Stadt Vilshofen an der Donau, Landkreis Passau
Aufstellung des Bebauungsplanes "SO Solarpark Sulzbachöd"
Verfahren nach § 4 Abs. 1 BauGB

Vollzug des Baugesetzbuches (BauGB);
Frühzeitige Behördenbeteiligung § 4 Abs. 1 BauGB für die Änderung des Flächennutzungsplanes Nr. 110 und die Aufstellung des vorhabenbezogenen Bebauungsplanes "SO Solarpark Sulzbachöd"

Vollzug des Baugesetzbuches (BauGB);
Frühzeitige Behördenbeteiligung § 4 Abs. 1 BauGB für die Änderung des Flächennutzungsplanes Nr. 110 und die Aufstellung des vorhabenbezogenen Bebauungsplanes "SO Solarpark Sulzbachöd"

Abbildung 1: Lageplan; Auszug HiOS-Karte; atlas.bayern.de

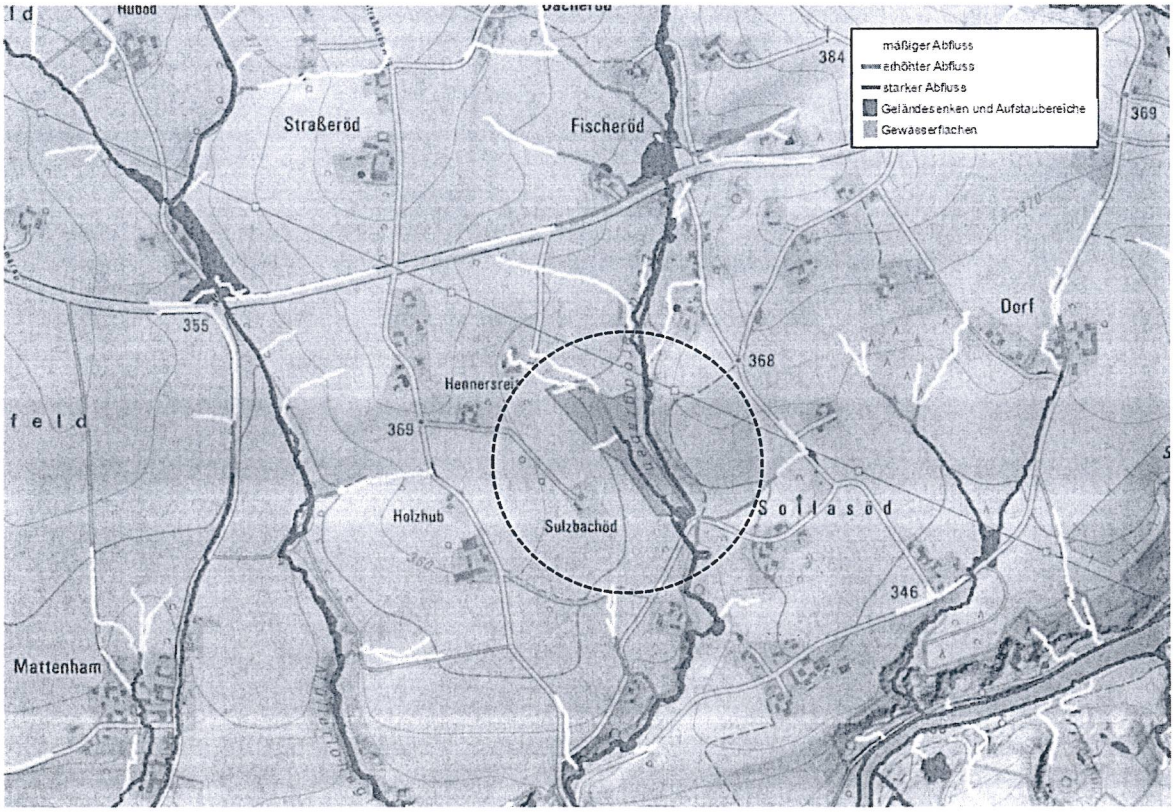
Der geplante Solarpark liegt auf einer Fläche, auf der sich bei einem Starkregenereignis, ein potenzieller Fließweg mit starkem Abfluss ausbilden kann (vgl. Lageplan). Das wildabfließende Wasser kann zu Schäden bei der Anlage führen, weshalb diesem Umstand bei der Planung Sorge zu tragen ist. Aus wasserwirtschaftlicher Sicht muss empfindliche Anlagentechnik (insbesondere elektronische Bauteile) mindestens 50 cm oberhalb der OK Urgelände abgesetzt werden.

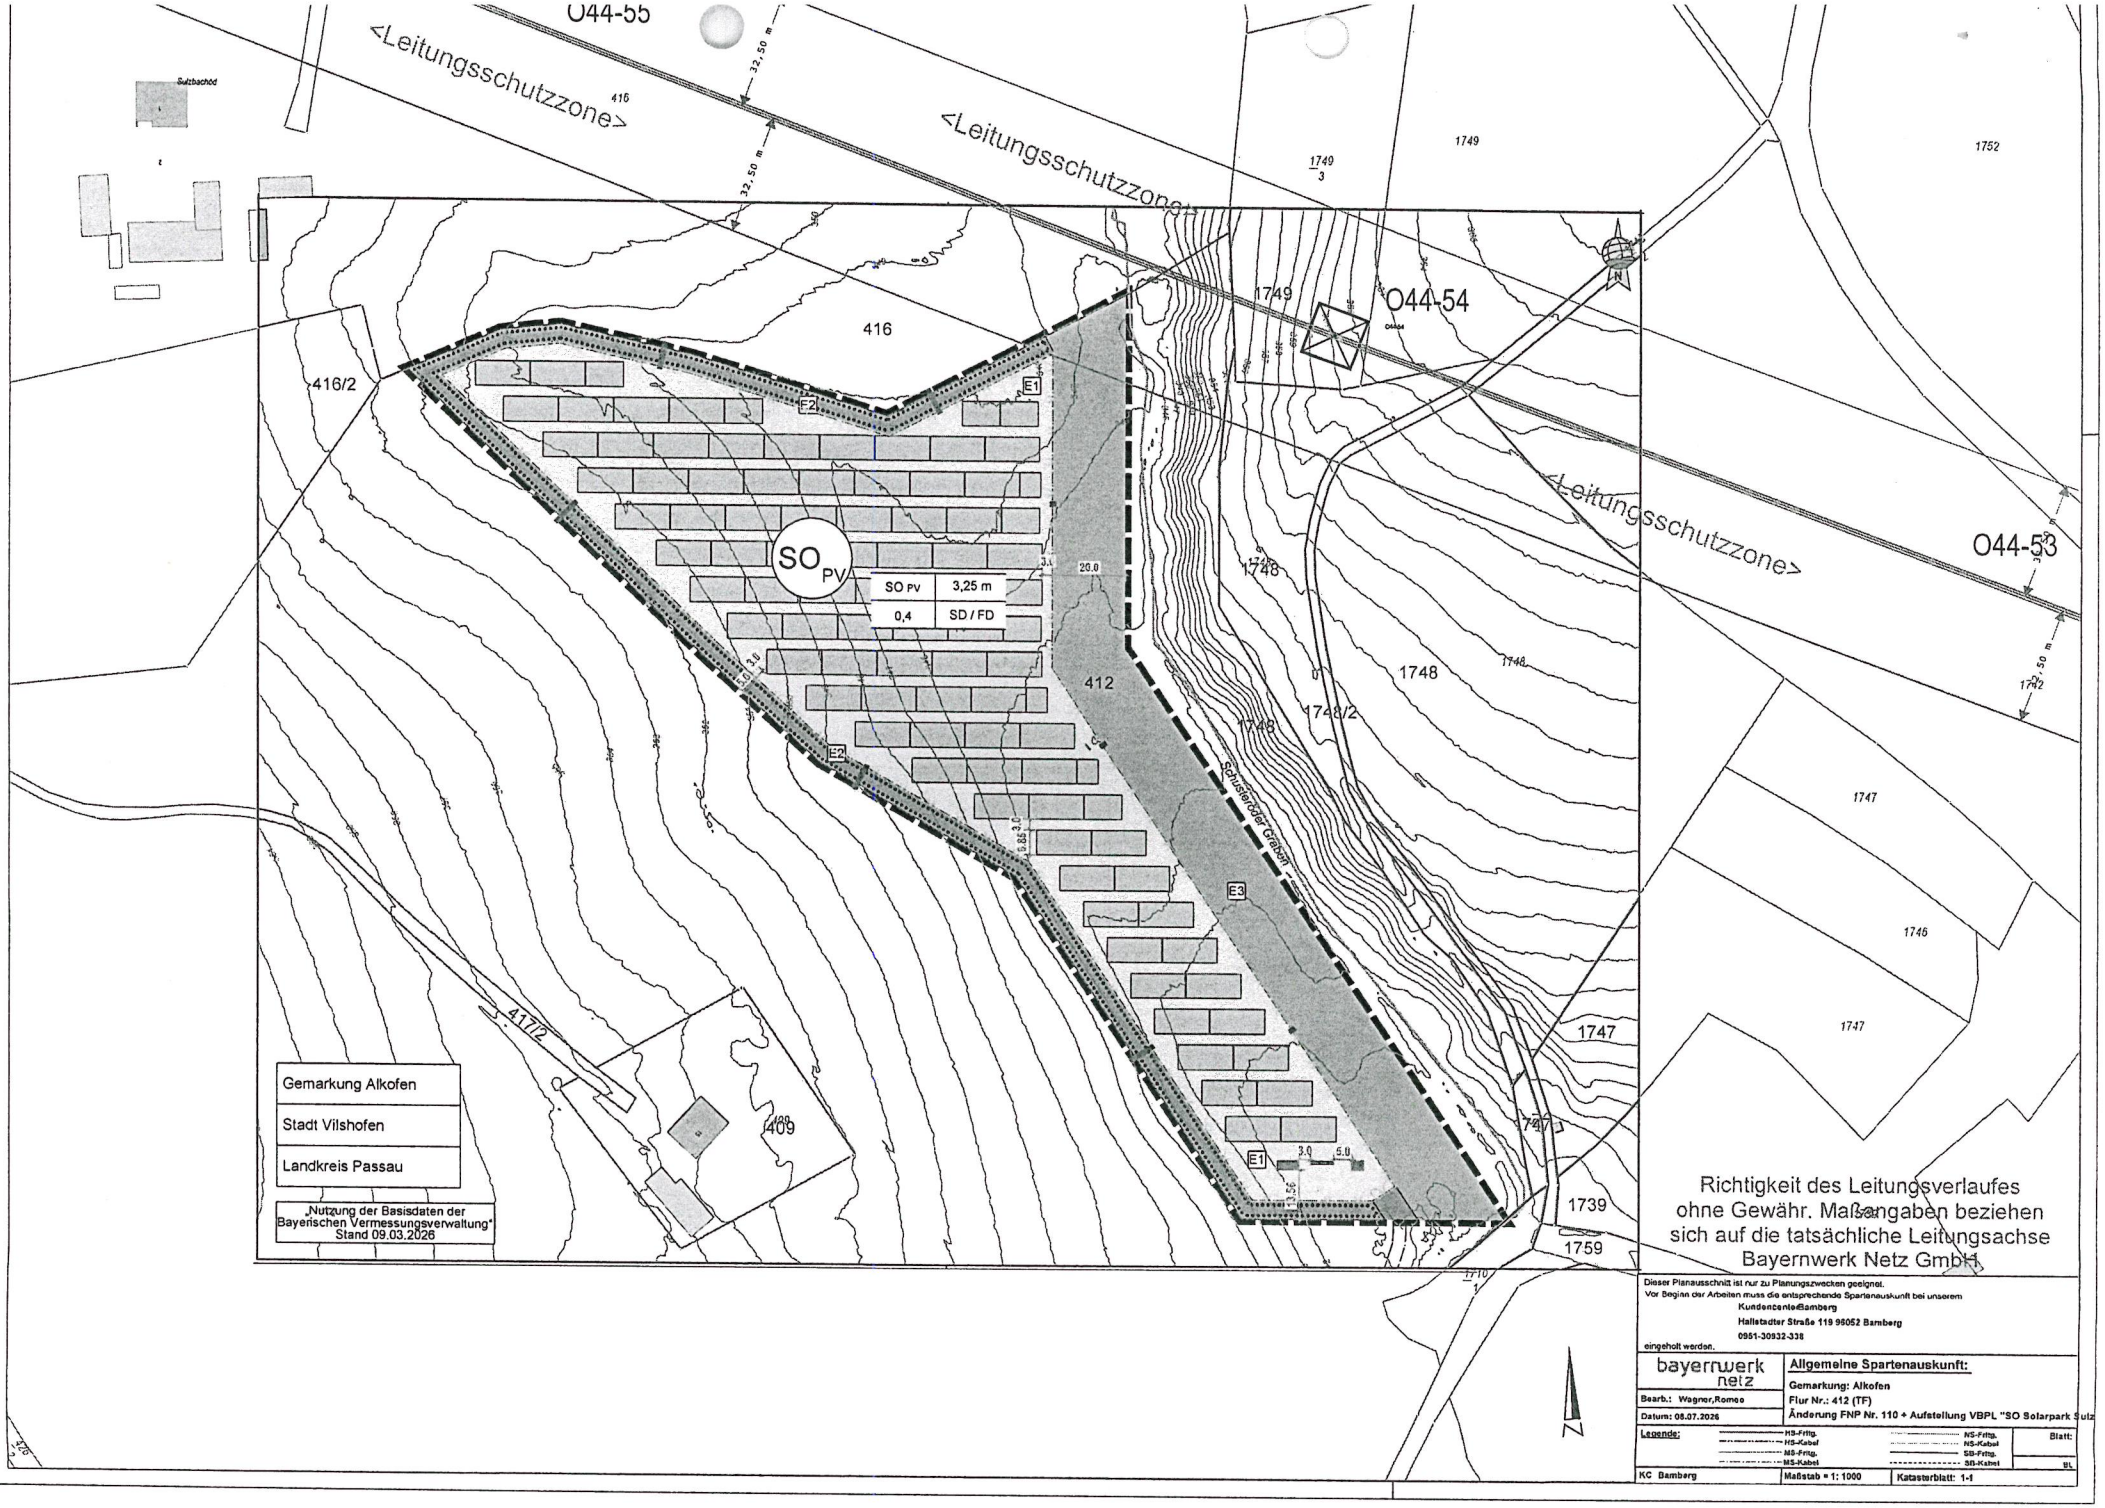
110-kV-Freileitung
Im Planungsbereich befindet sich die 110-kV-Freileitung, Passau - Pleinting, Ltg. Nr. 044, Mastbereich Mast Nr. 54 bis Mast Nr. 55, der Bayernwerk Netz GmbH.

Die Leitungsschutzzone der Ltg. Nr. 044 beträgt in diesem Bereich 32,50 m beiderseits der Leitungsachse.

Die Lage der 110-kV-Freileitung können Sie dem im Anhang befindlichen Lageplan entnehmen. Die Richtigkeit des Leitungsverlaufes auf dem beiliegenden Lageplan ist ohne Gewähr. Maßgeblich ist der tatsächliche Leitungsverlauf in der Örtlichkeit.
